**Procedimento autorizzatorio unico di VIA** relativo al progetto denominato  
**"concessione di coltivazione per risorse geotermiche denominata Pola"**  
localizzato nei comuni di **Jolanda di Savoia, Copparo, Codigoro, Tresignana e  
Fiscaglia (FE)**

**RISPOSTA ALLE INTEGRAZIONI (art. 18 della L.R. 4 / 2018)**

***Relazione di coerenza del progetto con la pianificazione acustica dei comuni  
interessati dalle attività del progetto***

**OGGETTO: PROCEDIMENTO AUTORIZZATORIO UNICO DI VIA RELATIVO AL PROGETTO DENOMINATO “CONCESSIONE DI COLTIVAZIONE PER RISORSE GEOTERMICHE DENOMINATA POLA” LOCALIZZATO NEI COMUNI DI JOLANDA DI SAVOIA, COPPARO, CODIGORO, TRESIGNANA E FISCAGLIA (FE) – PROPOSTO DA GEOTERMIA ZERO EMISSION ITALIA S.R.L.**

### Simulazione punto TOC5

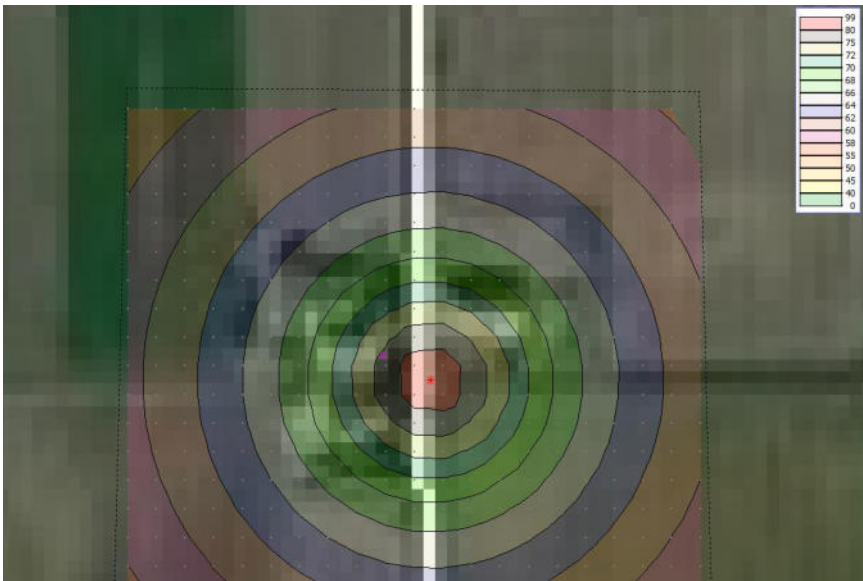
*Conseguentemente si è prodotta una simulazione acustica dell'andamento del cantiere, in termini di impatto acustico, che ha portato a concludere che si rende necessaria l'adozione di una richiesta di autorizzazione in deroga per tre giorni lavorativi, precisamente:*

- *TOC 5 sul recettore individuato con il n. 12, per la durata di 1 giorno,*
- *tratto di scavo da S1 a S6 per la durata di 2 giorni lavorativi, in movimento sulla tratta.*

Simulazione punto S1

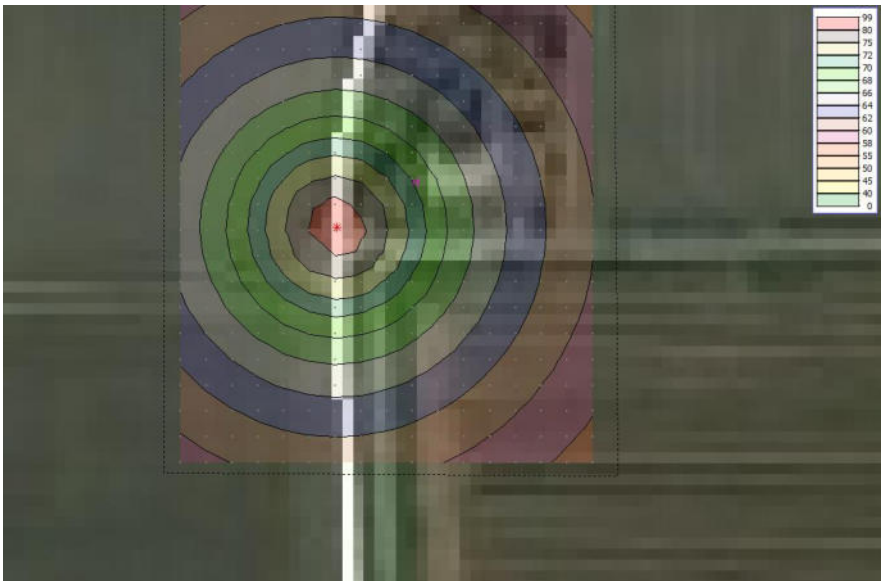
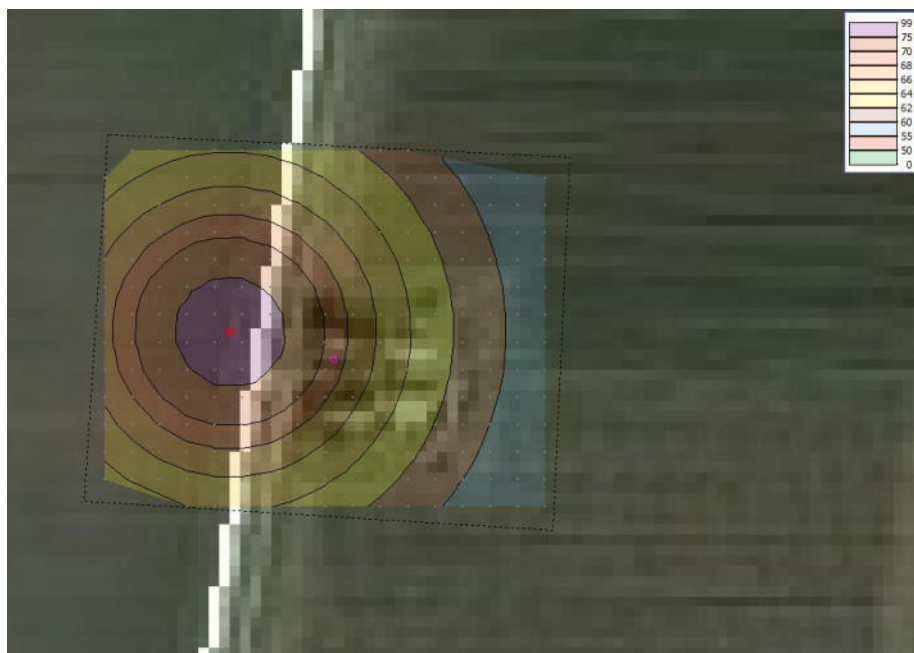
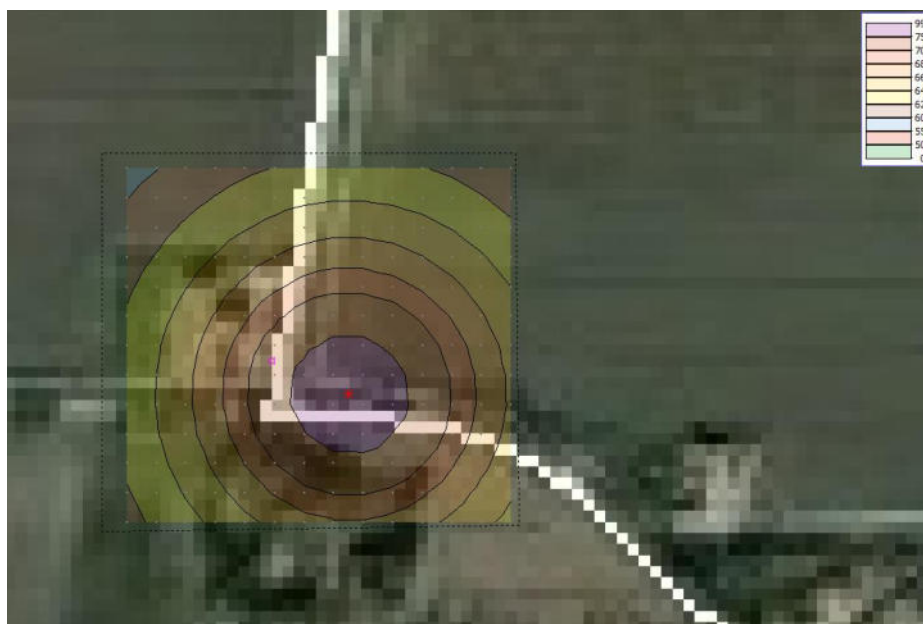
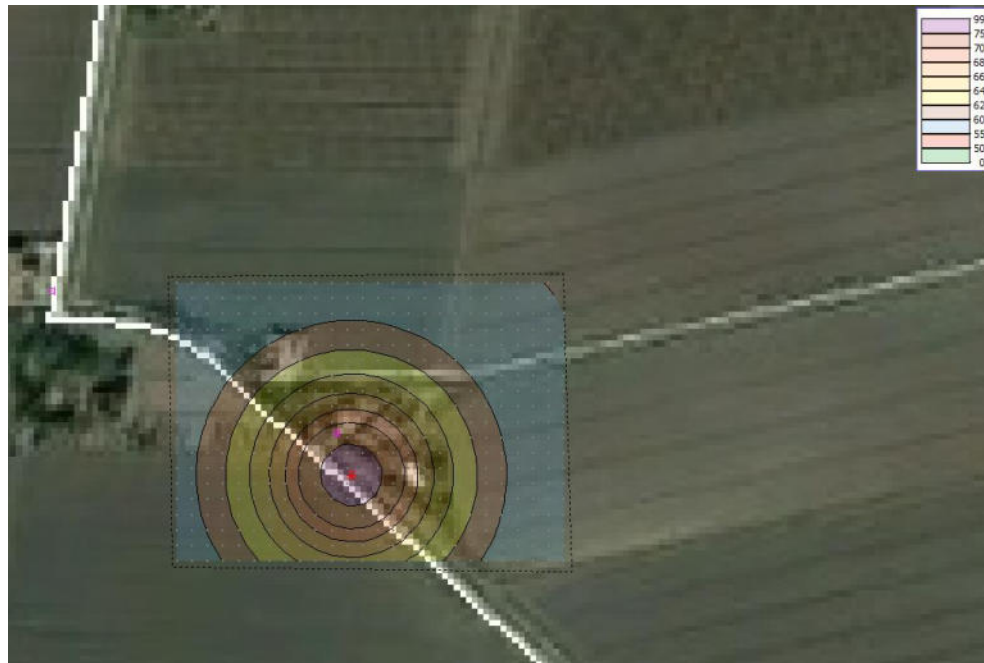
Si sono evidenziate fondamentalmente solo due attività, una fissa, corrispondente al TOC 5, per la quale si prevede la richiesta di autorizzazione in deroga per 1 giorno, ed una mobile, corrispondente ai recettori individuati ai punti R11, R13, R14, R15, R16, per i quali si prevede la richiesta di autorizzazione in deroga per 2 giorni; si precisa che tutto questo va raffrontato a circa 16 Km di cavidotto, in cui non si rileva la necessità di addivenire ad una richiesta di autorizzazione in deroga.
